**DIRECTION DE
L'ENVIRONNEMENT**

**COMPTE RENDU DE VISITE
INSPECTION D'INSTALLATIONS CLASSEES**

Installation	Décharge communale de Kéré et zone de dépôt de déchets du débarcadère
Exploitant	Mairie de l'Ile des pins
Commune	Ile des pins
Lieu-dit	Kéré (décharge) et Kuto (débarcadère)
Date de la précédente inspection	-
Date de l'inspection	22/04/2016
Nom(s) inspecteur(s)	
Accompagnants

Photo 2 : enfouissement dans la fosse récemment créée (au premier plan) et brûlage de déchets (en arrière plan)

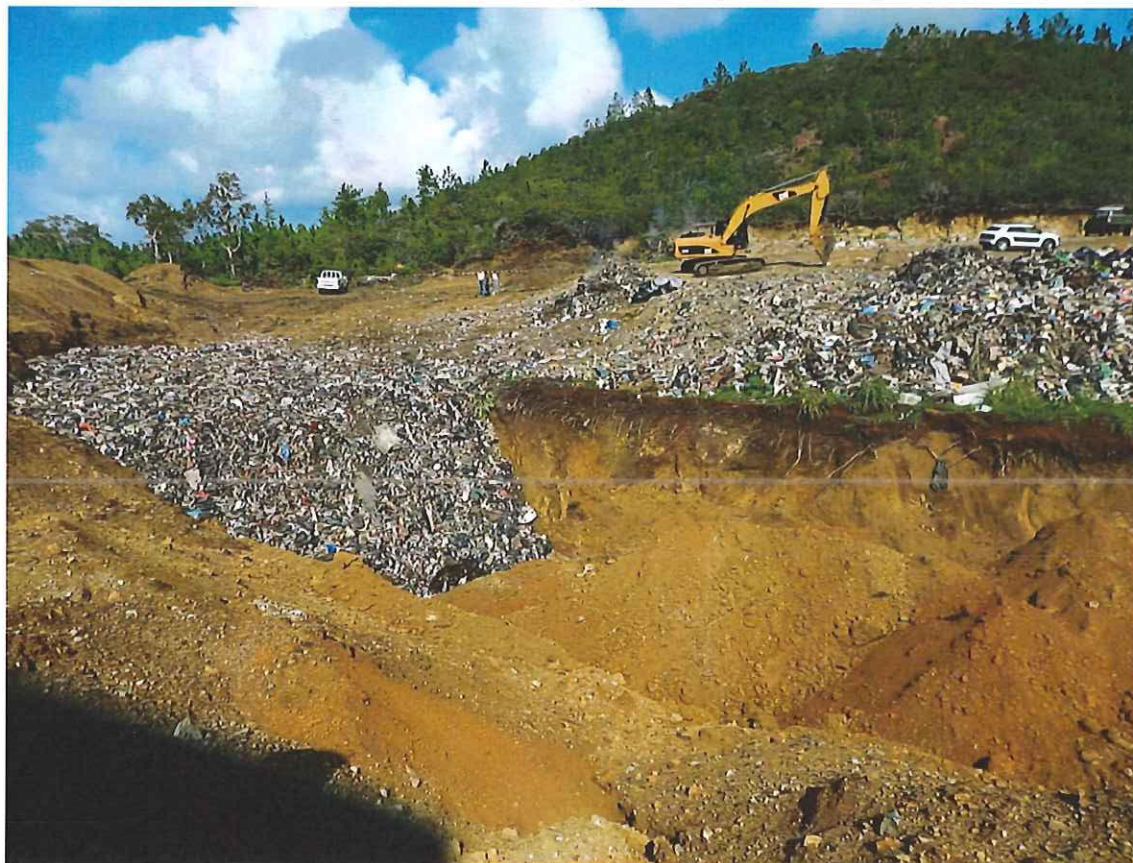
- création d'une fosse de plusieurs mètres de hauteur (au moins 4 mètres sur la partie la plus haute) sur environ 100 mètres de longueur ;
- gros volume de déblai présent en périphérie Est de la fosse ainsi qu'à l'intérieur de celle-ci en partie nord ;

- remplissage d'une partie de la fosse (sud) par des déchets et identification du début de la zone de remplissage par une bande de signalisation ;
- recouvrement par une épaisseur de terre d'une partie des déchets enfouis ;

- présence de plusieurs tas de déchets en cours de brûlage ;
- présence d'une fosse de dépotage des matières de vidange en aval du site (à droite de la route d'accès) ;

- cesser impérativement l'agrandissement de la fosse ;
- maintenir le dépôt et l'enfouissement de déchets sur des zones déjà exploitées. La fosse ainsi créée peut être utilisée pour enfouir des déchets dans l'attente de l'ouverture du 1^{er} casier de l'ISD ;

- sécuriser et limiter l'accès à la fosse par les flancs (terrassement vertical trop abrupt de la fosse avec risque de basculement des véhicules des apporteurs et risque sur la tenue mécanique des talus) en créant un merlon en périphérie ouest de celle-ci et en délimitant au sud, une zone de dépôt des déchets pour les usagers de la décharge ;

- cesser tout brûlage de déchets notamment par mesure de sécurité des travailleurs et des usagers du site (risque d'explosion compte tenu des déchets enfouis (bonbonne de gaz de camping).
